**VISUOMENINĖS ŽELDYNŲ IR ŽELDINIŲ APSAUGOS IR PRIEŽIŪROS KOMISIJOS
PRIE VILNIAUS MIESTO SAVIVALDYBĖS ADMINISTRACIJOS POSĖDŽIO
P R O T O K O L A S**

2020-06-12, Nr. 35
Vilnius

1. Dėl Tauro kalno želdinių (VMSA ir SIJ "Vilniaus planas" prašymu).

Tauro kalno numatomų tvarkyti/šalinti želdinių apžiūros išvados (priedas prie protokolo nr. 35)

TAURO KALNO ŽELDINIŲ IR PANORAMŲ FOTOFIKSACIJA. 2020-04-12

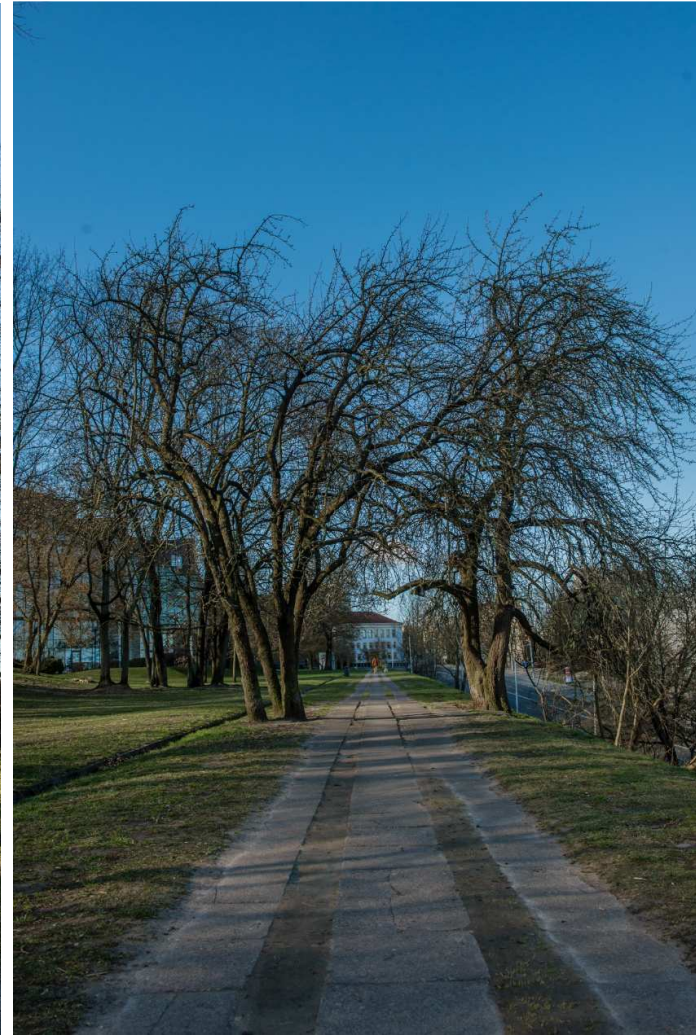
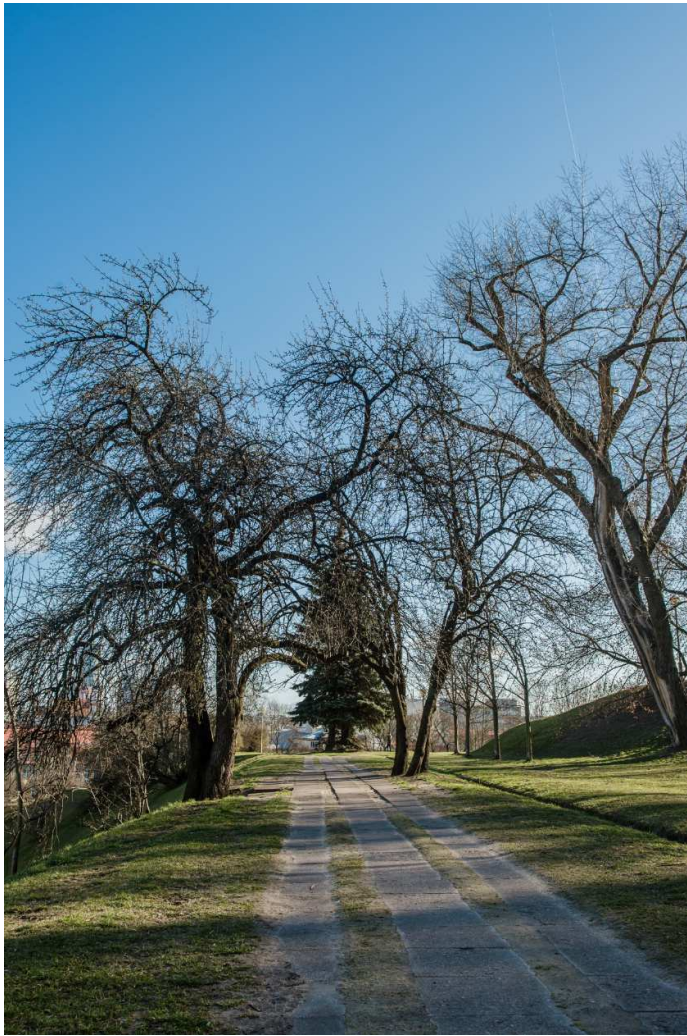
Pagrindinis panoraminis vaizdas atsiveria nuo aukščiausios Tauro kalno terasos. Medžiai be lapų visiškai neužgožia panoraminio vaizdo, o tik pajvairina jį. T.y. nuo spalio mėnesio iki gegužės, daugiau negu pusmetį, yra galimybė ja grožėtis. Kitu metų laiku, medžių lajos panoramą vizualiai suskaido, bet jokia būdu nesunaikina. Metų laikus ir ciklus pasakojanti panorama daug vertingesnė miestui, negu tik pastatų stogų perspektyvinis vaizdas. Panoraminio vaizdo sudedamoji dalis yra želdiniai, gamtinės formos ir statiniai. Šioje panoramoje prioritetas yra gamtinė aplinka, o ne statiniai, nes tarp matomų panoraminiame vaizde yra vos keli svarbūs objektai ir jie nėra niekaip dengiami, ypač pagrindinė Tauro kalno vizualinė ašis – Šv. Jokūbo ir pilypo bažnyčia.

4 mas. 355.1 Amfiteatrą formuoja ne tiek šlaitai, o želdiniai. Apželdintas šlaitas gali būti puikiai pritaikytas renginių stebėjimui. Tokios koncepcijos pavyzdys yra "Downtown forest and hostel" Vilniuje, kuriame status šlaitas, medžiai ir miesto urbanistinė struktūra kartu kuria ypatingą vietą mieste.

Medžiai nr. 539,540,544 ir 545. Neaišku kokių tikslų numatyta šalinti keletą medžių kairėje laiptų pusėje, kurie yra geros fizinės ir vizualinės būklės.

Želdiniai nr.184,185, 188, 189. Kodėl ketinama šalinti šiuos medžius, kurie formuoja vizualų, estetiškai vertingą koridorių, kurio vienoje pusėje yra "įrėmintas" Vokietijos ambasados pastatas. Tai puikus gamtinis akcentas.

Medžiai 615-638. Dešinėje šaligatvio pusėje esančias tuopas siūloma šalinti, neva, dėl perspektyvinio vaizdo į senamiestį dengimo. Tačiau, senamiesčio vaizdas į rytinę pusę nuo Tauro kalno yra praktiškai neįmanomas, pirmiausia dėl to, kad Tauro g. pastatai jį uždengia, kylant aukščiau, vaizdą dengia suformuotas šlaitas. Be to, senamiestis yra dauboje, ir iš šios vietos jis galėtų būti matomas tik tuo atveju, jeigu senamiesčio pastatai jame būtų trims aukštais didesni. Taip pat, minimos tuopos kartu su kaštonais 580-612 formuoja patrauklią vizualinę ašį į Šv. Jokūbo ir Pilypo bažnyčią.

Taip pat Tauro g. viršuje yra didelė infrastruktūros teritorija, kuri nėra vizuali. Matyti, kad už medžių ir didelės teritorijos nėra matomas panoraminis siluetas. Taip pat tikėtina, kad ši teritorija artimiausiu metu gali būti užstatyta, tad tuopų (615-638) kirtimui pagrindo visiškai nėra ir būtų nenaudingas dėl jų teikiamo transporto taršos mažinimo.

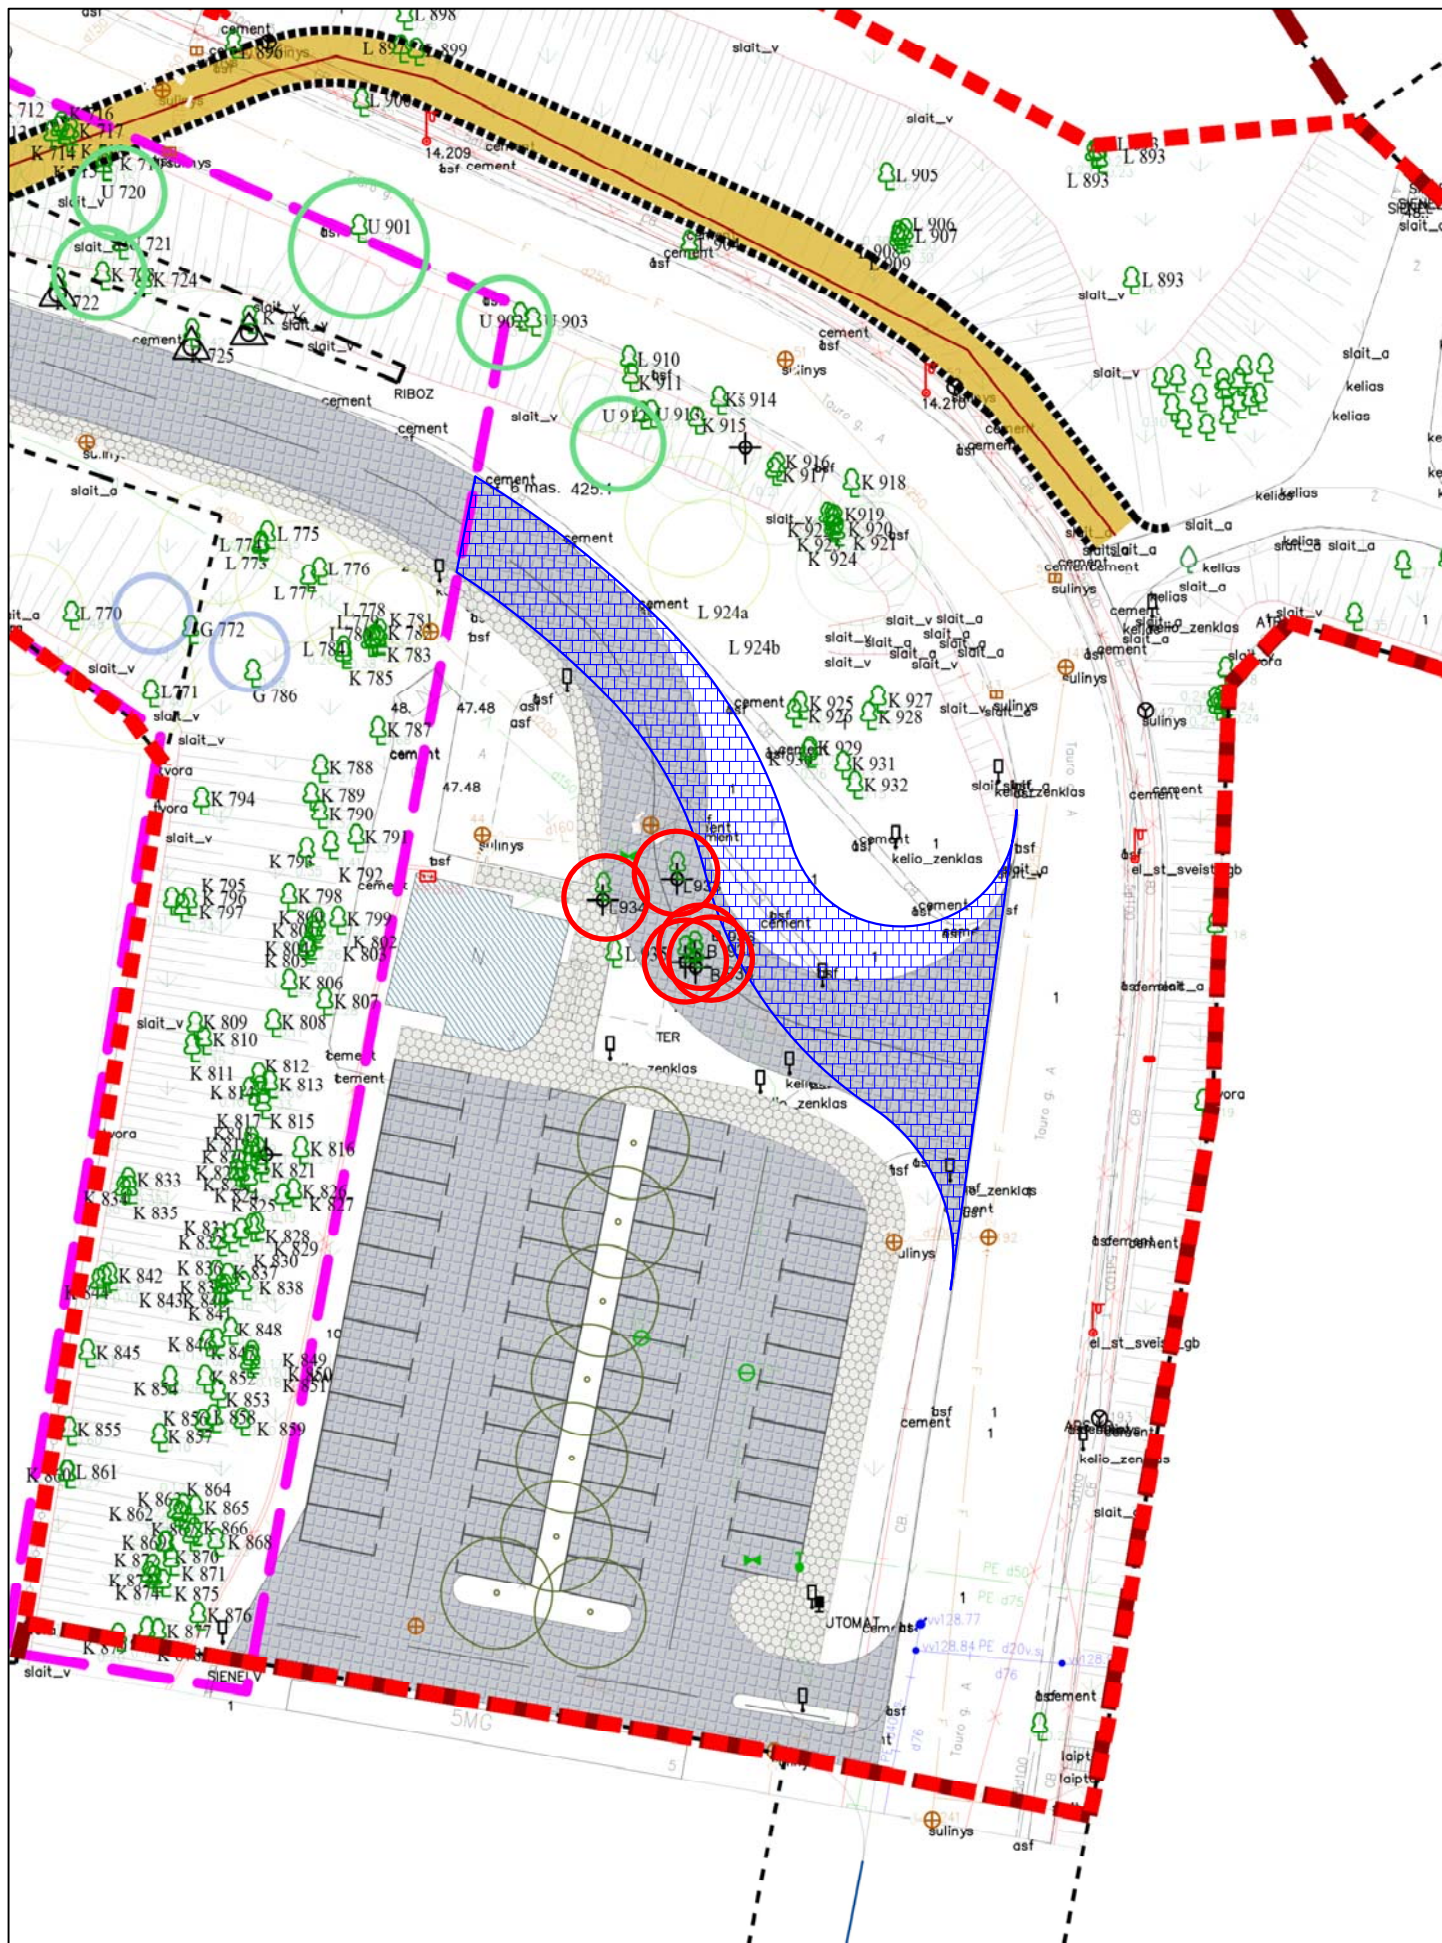
7 mas.(771-879) Neaiškus šio šlaito želdinių šalinimo motyvas. Galima būtų pašalinti kai kurias jaunas ataugas, bet viso šlaito “nuskutimas”, naikinant miesto žaliąsias jungtis, nenumatant naujo apželdinimo yra nepagrįstas bei kenksmingas miesto želdinių struktūrai bei įtakojančios aplinkos taršos didėjimą.

1. Priešgaisriniam automobiliams greičiausiai reikės palikti pravažiavimą. Taigi takų įrengimo sprendimai apie dar tik umatomą pastatą yra labai abejotini ir neturint suderinto techninio projekto vargiai teisingi.

2. Sekant 1 pastabą šis numatomas apsisukimas nėra būtinas. Tokiu būdu būtų išsaugoti medžiai bei sumažintas kietosios dangos plotas.

-  Šiloma V. Kudirkos gatvės taršai mažinti sodinti lapuočius medžius
-  Išsaugoti medžiai
-  Takų korektūra

1 VARIANTAS

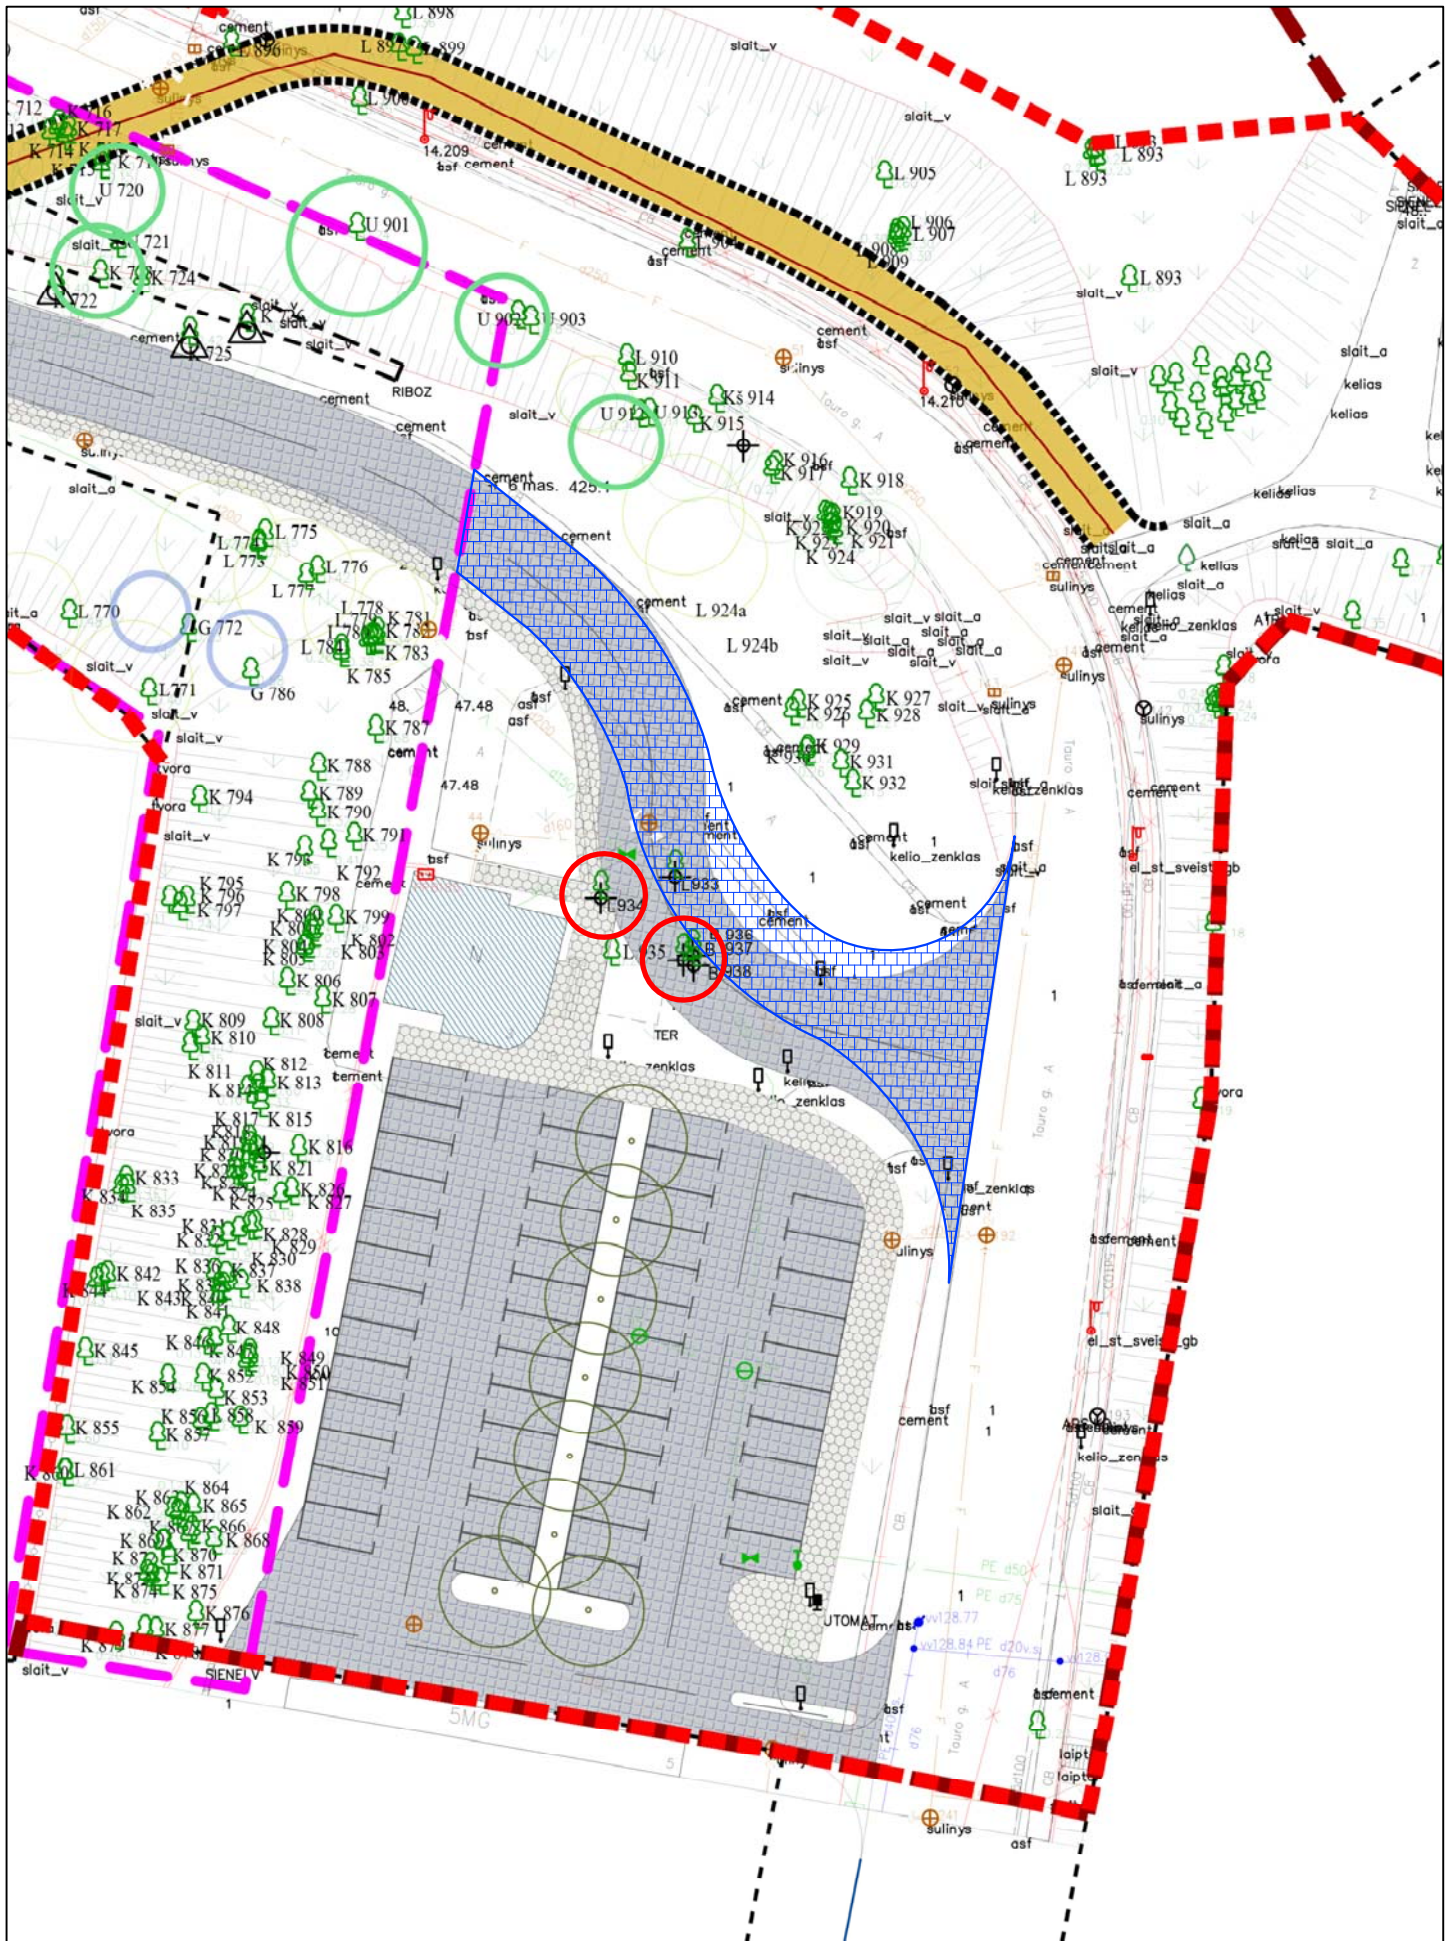
Išsaugomi medžiai

Gatvės korektūra

2 VARIANTAS
